二层侧窗补齐，卧室窗分格统一

二层8间卧室均有主采光窗和侧窗；新增4处侧窗，其余以分格与可开启方式调整为主。

二层逐间核对结果

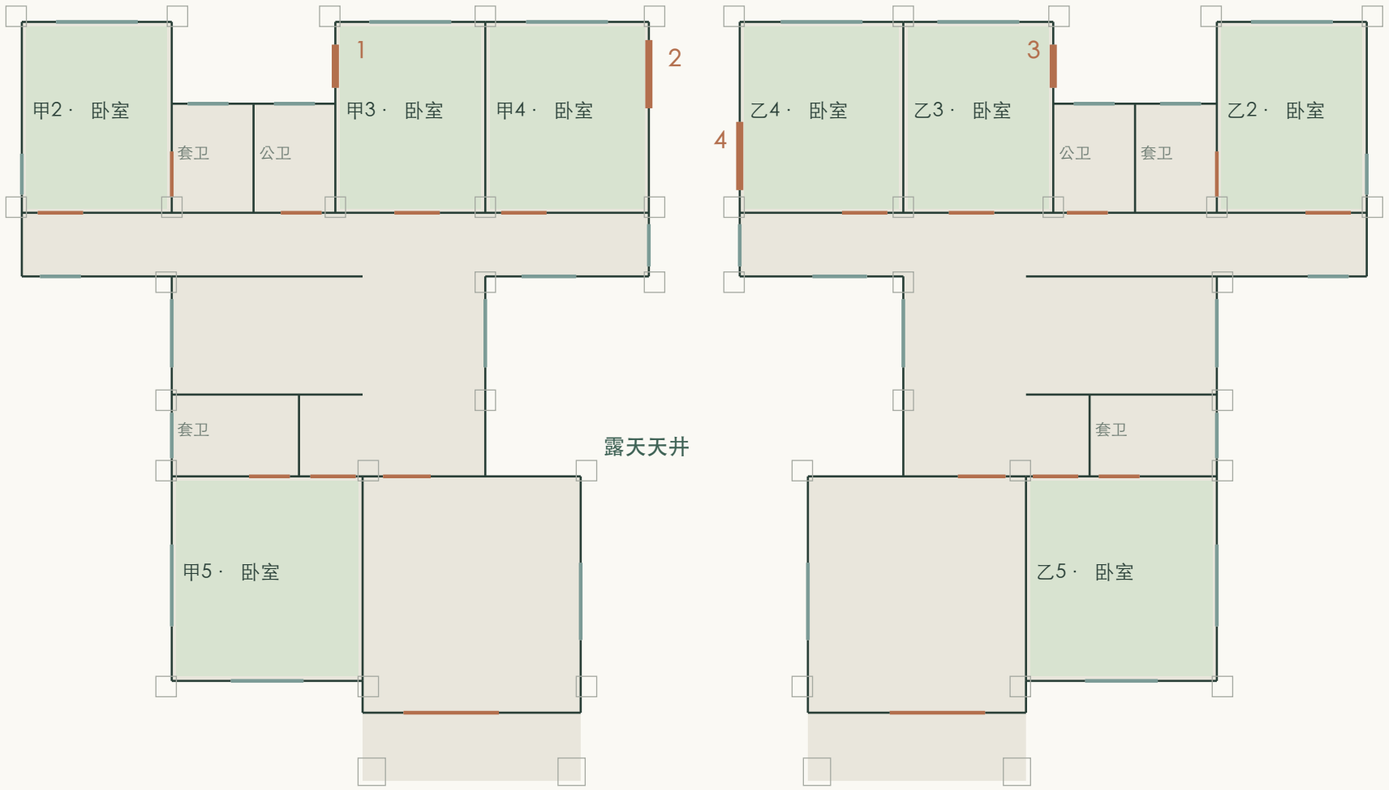
主窗采用大面固定玻璃加0.45米窄开启扇；窄辅助窗采用单扇开启，不再切成两片很小的玻璃。窗高、窗台及开启构造仍为方案值。

1、3：甲3、乙3卧室

朝后部采光凹口，各补约0.95×1.10米高位侧窗，与三层对应窗口同位置、同高度。

2、4：甲4、乙4卧室

朝天井，各补约1.50×1.60米侧窗，与三层对应洞口竖向对齐；两户相对窗错位，兼顾私密。

原有前卧室与外角卧室

前卧室保留南窗和1.80米侧窗；外角卧室保留0.90米宽、1.60米高窄侧窗。大窗统一固定加窄开启扇。

重点例：一层联厅两侧大开口

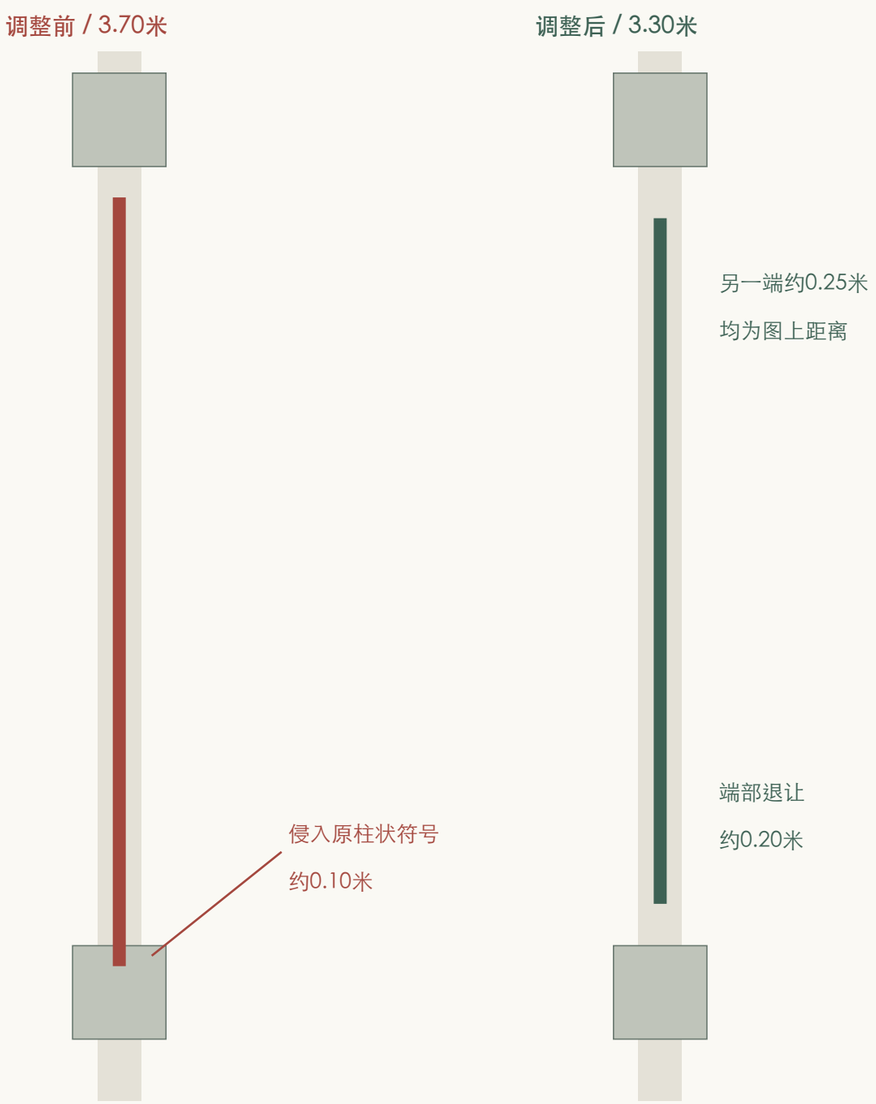
图示只说明洞口与疑似柱位的关系；端部余量不是已验算支座，也不是可直接施工的柱、梁截面。

宽3.70改3.30米，避开端部柱状符号

现有部分洞口紧邻柱状符号，需进一步核对窗框锚固、柱边填充与施工公差。0.15米仅为内部协调提醒，不是法定最小墙垛宽度。

“0处投影重叠”只代表当前几何筛查结果，不能证明梁、柱、墙、楼板或基础满足承载和抗震要求。
